**Meedenkbijeenkomst planstudie Ring Utrecht A27/A12:
Opbrengstnotitie 13 januari 2014
Knooppunt Rijnsweerd**

Op 13 januari 2014 heeft er een meedenkbijeenkomst plaatsgevonden van het project planstudie Ring Utrecht A27/A12 met omwonenden en belanghebbenden. Deze meedenkbijeenkomst ging specifiek over de ontwerpvarianten voor knooppunt Rijnsweerd en is onderdeel van het trechterproces naar de Voorkeursvariant van de planstudie Ring Utrecht A27/A12. Het doel van de bijeenkomst is om gezamenlijk tot een beter ontwerp te komen met aandacht voor de belangen in de omgeving.

Volledige Aansluiting

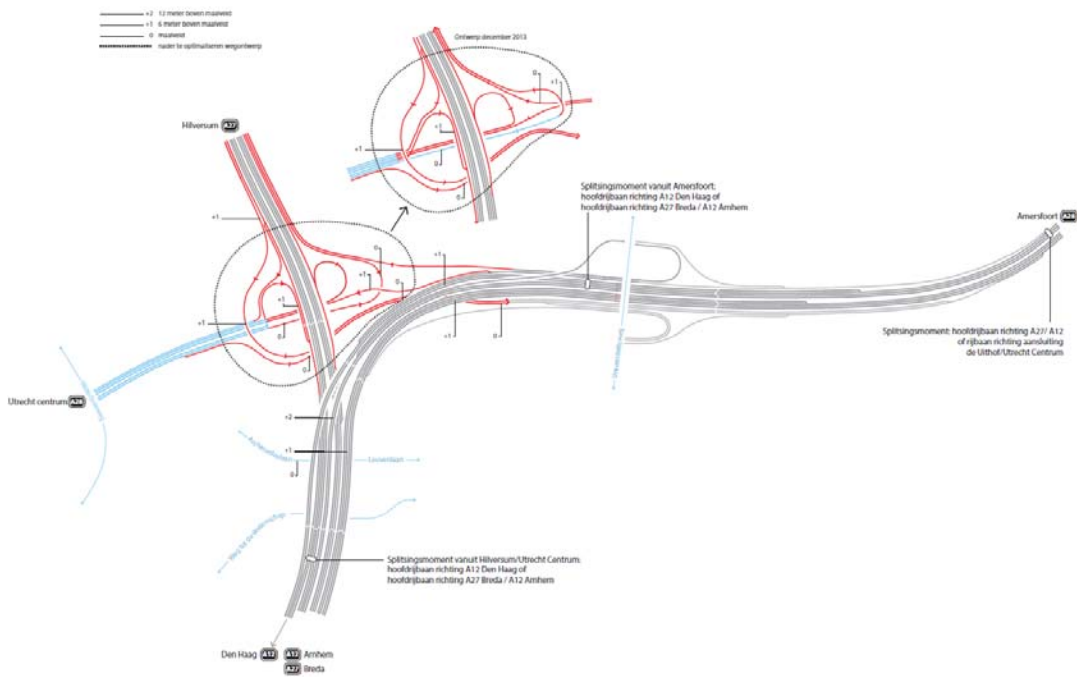
- Bewoners geven aan last te hebben van het warme asfalt in de zomer. Daarnaast ook van de stank van de diesel.
- De variant Volledige Aansluiting komt ten opzichte van de variant Selecteren Compact in het Noord-West en Noord-Oost kwadrant dicht bij de bebouwing (woningen Oostbroekselaan en Utrechtseweg). Bewoners vinden dit een aandachtspunt.
